SCHEDA ISTRUTTORIA PER LA PROCEDURA DI VALUTAZIONE DI IMPATTO AMBIENTALE INTEGRATA CON LA VALUTAZIONE DI INCIDENZA

Istanza per il rilascio del provvedimento di V.I.A. e del Provvedimento Autorizzatorio Unico Regionale (P.A.U.R.) ai sensi dell'art. 27 bis del D. Lgs.152/2006 relativa al progetto di:

“Ripristino funzionale di torrenti e valloni per la salvaguardia di centri abitati nel comprensorio del Partenio – opere di completamento - 2° stralcio nel Comune di Cervinara. Intervento n.4 della Delibera n.8/2012 CIPE del 20/01/2012 cod. Istat 43 dell'Allegato 1 all'Accordo di Programma tra MATTM e Regione Campania.”

Proponente: Autorità di Bacino Distrettuale dell'Appennino Meridionale.V.le Lincoln – Ex Area Saint Gobain – 81100 Caserta Tel 0823-300001 - Fax 0823-300235PEC: protocollo@pec.distrettoappenninomeridionale.it

Figura 2 – Ortofoto con ubicazione opere di progetto

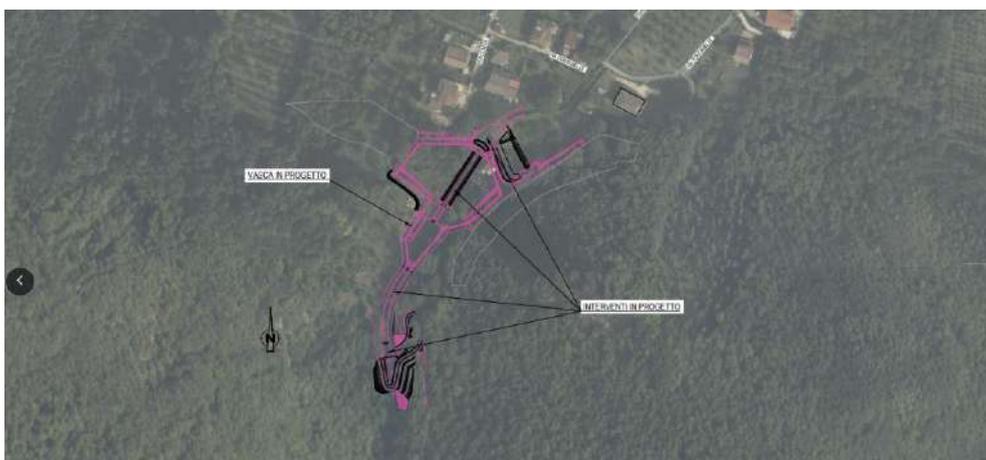
22. Si chiede di aggiornare all'attualità la foto aerea con ubicazione delle opere di progetto comprensiva delle aree di cantiere compresa la viabilità prevista chiaramente distinguibili per diversa tipologia. Si chiede di produrre altresì ortofoto aggiornata della fase post operam con indicazione della viabilità e delle aree di stoccaggio previste per la manutenzione.

Figura 3 – Particolare terre rinforzate

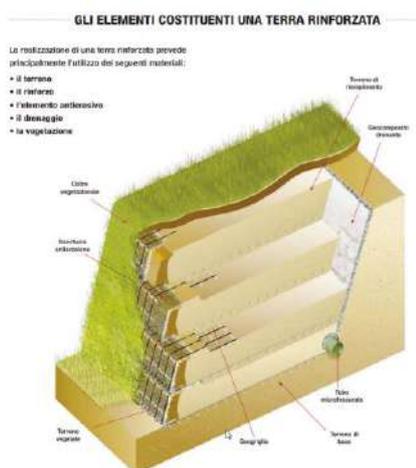
- 5. L'utilizzo di terreno fertile per farne terre rinforzate mediante l'utilizzo della calce ha un impatto estremamente negativo sulla componente ambientale "suolo" intesa come strato formato da componenti minerali, componenti organici e organismi viventi, e su tutti i servizi ecosistemici legati a esso (capacità di produrre cibo, capacità di immagazzinare acqua, capacità di limitare il ruscellamento delle acque meteoriche, capacità di immagazzinare il carbonio contribuendo alla mitigazione dei cc, sottolineando che buona parte delle funzioni del suolo è garantita da miliardi di minuscoli organismi animali e vegetali in esso presenti). Nel piano di utilizzazione delle terre si dichiara: "I terreni provenienti dagli scavi, ad esclusione dei primi 0.20 m superficiali, possono essere riutilizzati nelle operazioni di rinterro e realizzazione dei rilevati, previa stabilizzazione a calce... Il trattamento a calce di una terra consiste nella miscelazione intima della stessa con calce ed eventualmente con acqua, in quantità tali da modificare, attraverso reazioni chimico-fisiche, le sue caratteristiche di lavorabilità e di resistenza meccanica in opera. Si ritiene che la parte di deposito classificabile come "suolo" nell'ambito geomorfologico di intervento si sviluppi per spessori più elevati dei soli 20 cm superficiali che si prevede di escludere dal trattamento a calce. Si chiede di eseguire una caratterizzazione degli orizzonti pedologici dell'area di scavo, di identificare gli spessori riferibili alla componente pedologica (orizzonti A e B) al fine di escludere dal trattamento a calce la parte di deposito organo-minerale classificabile come "suolo", e pertanto inquadrabile come risorsa limitata e non rinnovabile. Si chiede quindi di prevedere per quest'ultimo un utilizzo che lo preservi allo stato naturale.*

- **Rif. Richiesta n. 5** nota prot. PG/2023/0188624 del 07/04/2023, il proponente nel riscontro alla richiesta (punto 3.4 del SIA_integrazioni) rappresenta che lo spessore previsto dello strato vegetale da rimuovere da tutte le aree interessate dal cantiere è di 40 cm e tutto il terreno vegetale che sarà rimosso sarà poi riutilizzato per le sistemazioni finali definitive, verosimilmente nell'area oggetto dell'intervento i suoli possono raggiungere spessori anche maggiori, considerato l'importanza del suolo quale risorsa limitata e non rinnovabile e che l'eventuale degrado del medesimo provoca degrado della sostanza organica e di conseguenza emissioni climalteranti, si chiede, di identificare gli spessori riferibili alla componente pedologica presenti nelle aree oggetto di intervento al fine di prevedere per essi un utilizzo che li preservi allo stato naturale e chiarire a quali sistemazioni finali definitive il progetto prevede di destinarli.

Figura 4 - Individuazione delle aree di intervento e di deposito con la modifica intervenuta in sede di CdS di eliminazione dell'area A3 quale area di deposito.

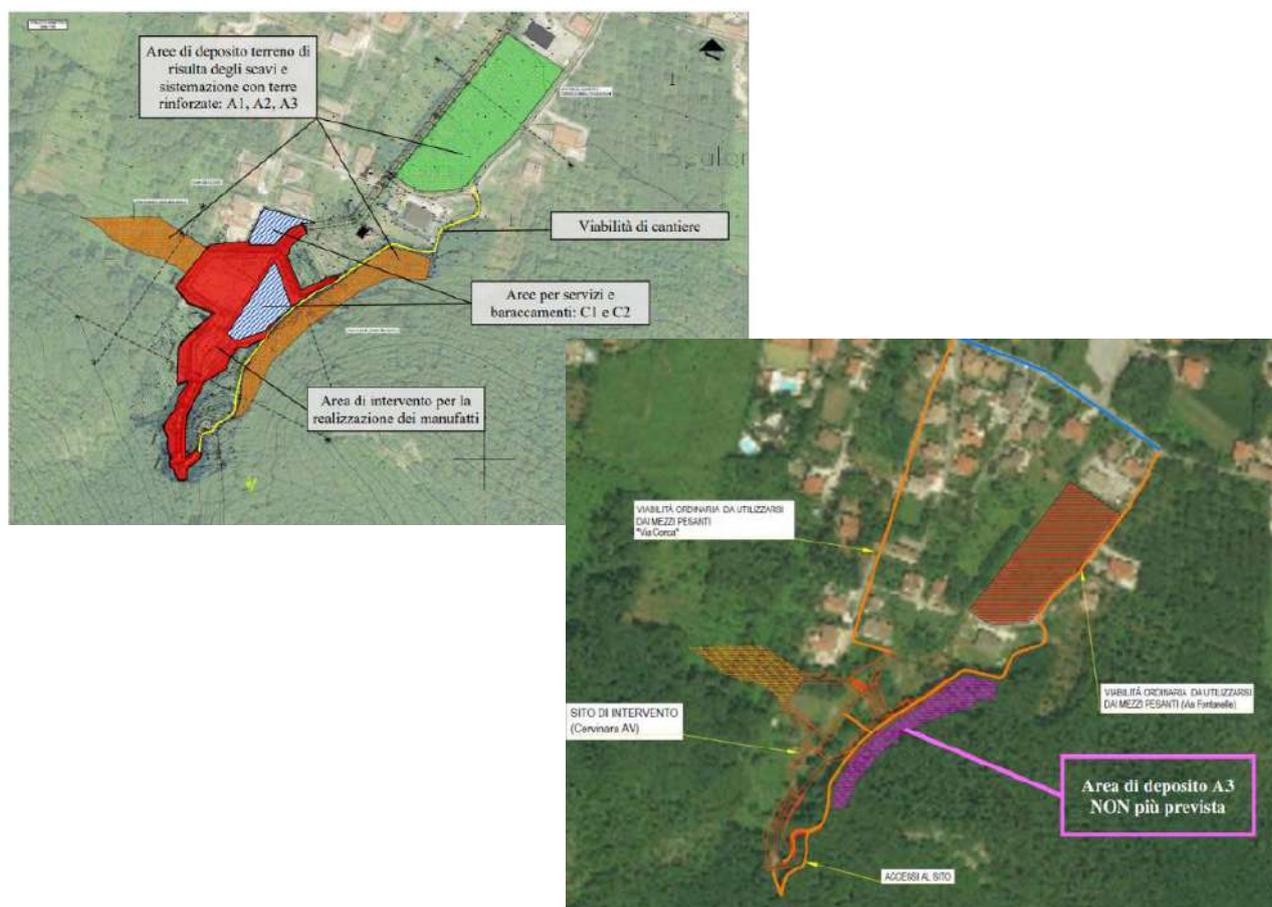
A seguito di quanto emerso sia nel corso della citata Conferenza dei Servizi, sia nella successiva riunione tecnica di confronto con gli esperti di supporto alla Valutazione di Incidenza, in considerazione del prevedibile impatto con le aree deputate al deposito del materiale di scavo previste a progetto, poiché in fase progettuale si era previsto di utilizzare l'area denominata A3 (Figura 4) unicamente per le necessità di manutenzione delle briglie successive alla realizzazione delle opere (eliminazione del materiale raccolto), poiché tali operazioni saranno programmabili nel tempo, sarà possibile prevedere l'allontanamento del materiale depositato a tergo delle briglie mediante conferimento a siti di discarica.

In tal senso, non è più da considerare tale area quale area di deposito di materiale.
